Wijziging peilbesluit Tussen Kromme Rijn en Amsterdam-Rijnkanaal (2019)

Het peilbesluit Tussen Kromme Rijn en Amsterdam-Rijnkanaal als volgt te wijzigen:

- Toelichting -

Tuincentrum - Maatregelen

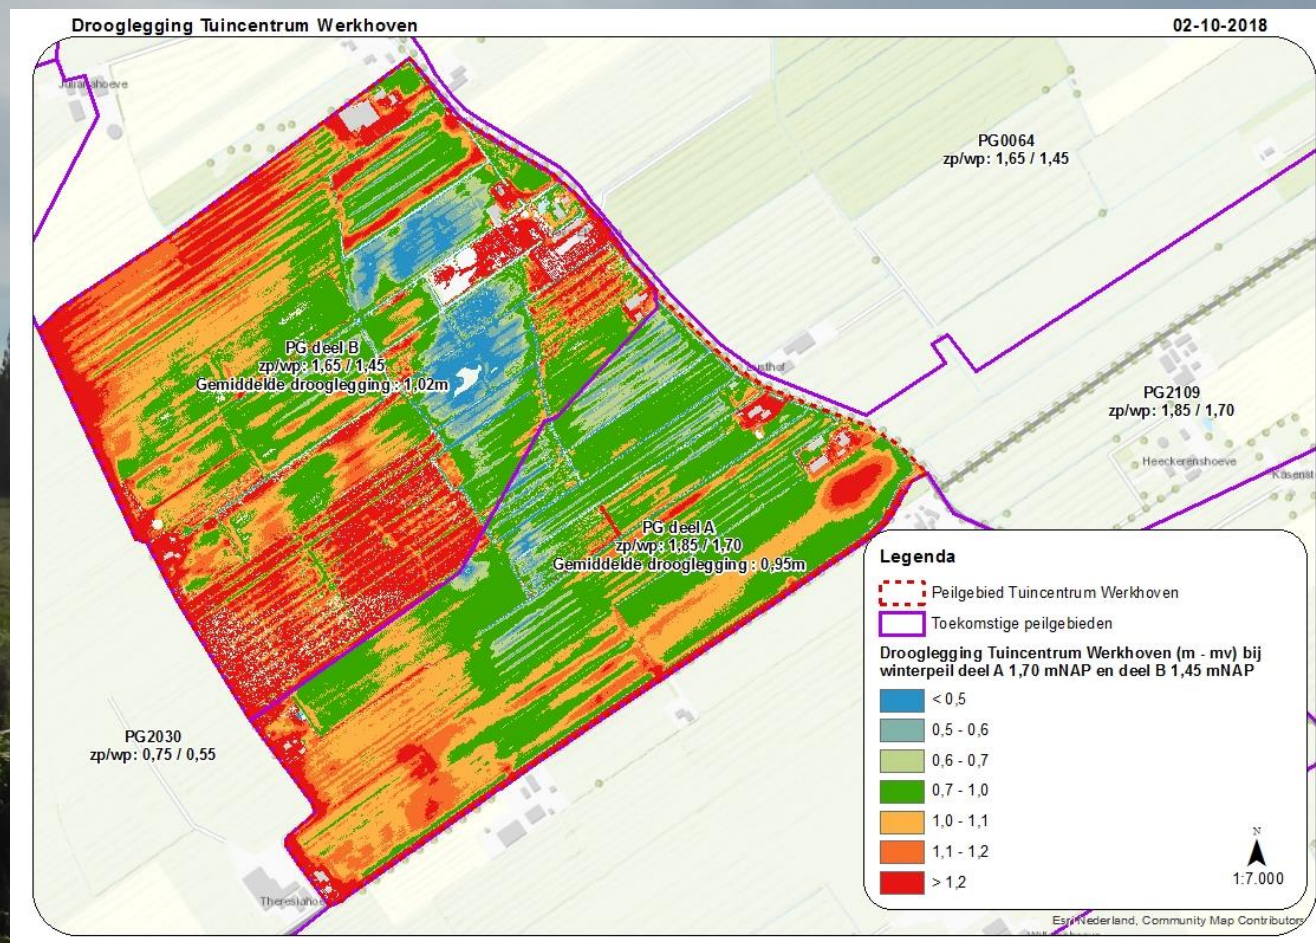
Met de ervaringen dat het praktijkpeil hoger ligt en het beheren van het waterpeil lastig is, wordt er een aantal wijzigingen in het peilbeheer en watersysteem voorgesteld. De nieuwe situatie betreft een splitsing van het plangebied in twee delen.

Het huidige praktijkpeil vaststellen voor deel A van het plangebied. Dit deel wordt dan onderdeel van het peilgebied van de Achterdijk (KRA043/PG2109) met een winterpeil van 1,70 en een zomerpeil van 1,85 m tov NAP.

Het vigerend peilbesluit instellen voor deel B van het plangebied met een winterpeil van 1,45 en een zomerpeil van 1,65 m tov NAP. Dit betekent dus een peilgebiedsaanpassing voor peilgebied KRA038/PG0064.

1. In deel A wordt de bestaande inlaat aangepast. Er komt een verbinding met de watergang langs de Achterdijk om zo hetzelfde peil te realiseren.
2. In deel B een of twee inlaten realiseren.
3. Om een ander peil in deel A en B te kunnen realiseren zullen er twee vaste dammen gerealiseerd moeten worden in doorlopende tertiaire watergangen.
4. In deel B een watergang realiseren voor een betere afstroming

Voor deel A van het plangebied geldt dat het geen wijziging is ten opzichte van de praktijkpeilen. Het betreft feitelijk het formeel vastleggen van de huidige situatie. Voor deel B gaat het om het instellen van de peilen van het vigerend peilbesluit van 2008, een lager waterpeil ten opzichte van de praktijk. Er wordt zo zorg gedragen voor een structurele oplossing om het waterpeil goed te kunnen sturen.

MOB Complex - Maatregelen

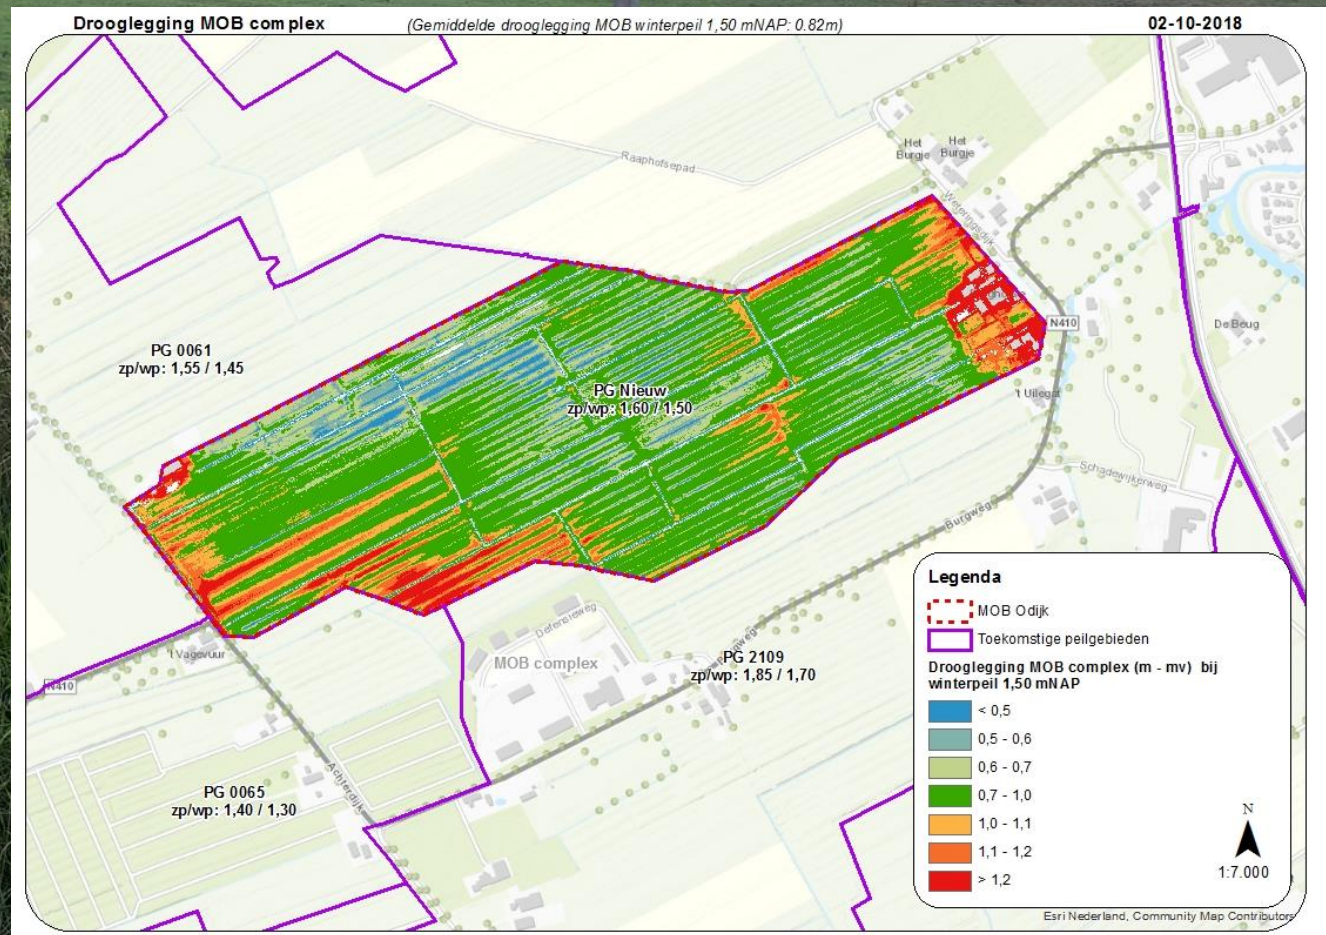
Met de ervaringen dat het systeem lastig te sturen is, het praktijkpeil afwijkt van het vigerend peilbesluitpeil en na gesprekken met eigenaren wordt er een aantal wijzigingen in het peilbeheer en watersysteem voorgesteld. De nieuwe situatie betreft het inrichten van een nieuw peilgebied (KRA048) met een winterpeil van 1,50 m tov NAP en een zomerpeil van 1,60 m tov NAP en het aanpassen van de peilgebiedsgrenzen van de omliggende peilgebieden. Dit betekent ten opzichte van het huidige praktijkpeil een verlaging van het waterpeil in de winter met 10 cm en het gelijk blijven van het waterpeil in de zomer.

1. Peilscheiding realiseren
2. Bestaande verbinding (duiker) verbreden
3. Verbinding (duiker) realiseren
4. Peilscheiding realiseren met nieuwe stuw waardoor het gebied ook kan afwateren

Voor het nieuwe peilgebied zal het zomerpeil gelijk zijn aan het huidige praktijkpeil en komt er een winterpeil dat 10 cm lager is dan het huidige praktijkpeil.

Met de voorgestelde wijzigingen van het peil verbetert de drooglegging voor het plangebied. De gemiddelde drooglegging bedraagt 82 cm.

Peilbesluitkaart KRAK 2016

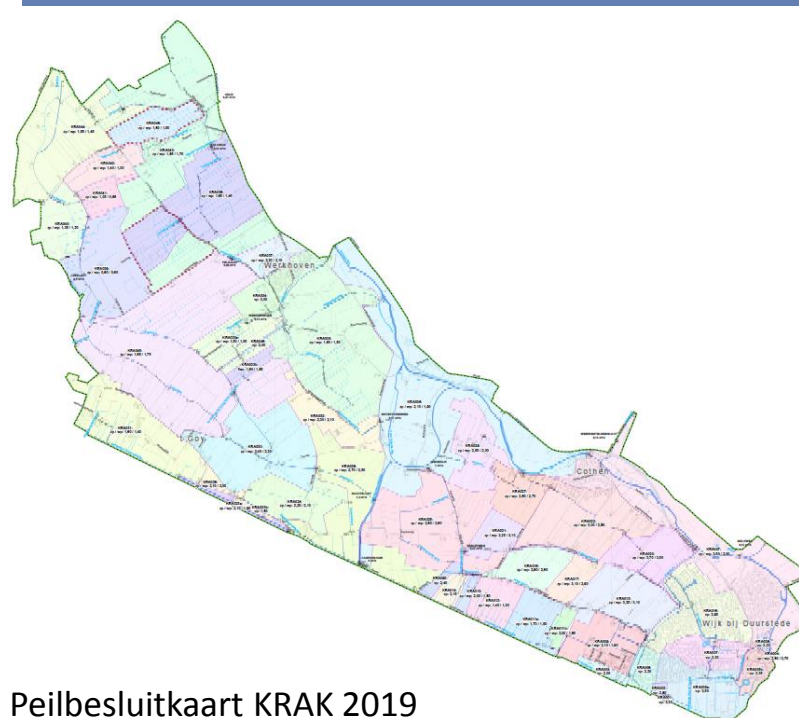
Wijzigingen A:

De peilen in dit gebied zijn vastgelegd in het Peilbesluit Houten en maken geen onderdeel uit van de Peilbesluitkaart KRAK.

Wijzigingen B:

Plangebied MOB complex Odijk

Wijzigingen C:

Plangebied Tuincentrum Werkhoven

Wijzigingen D:

De peilgebiedsgrens stond niet goed op de peilbesluitkaart.
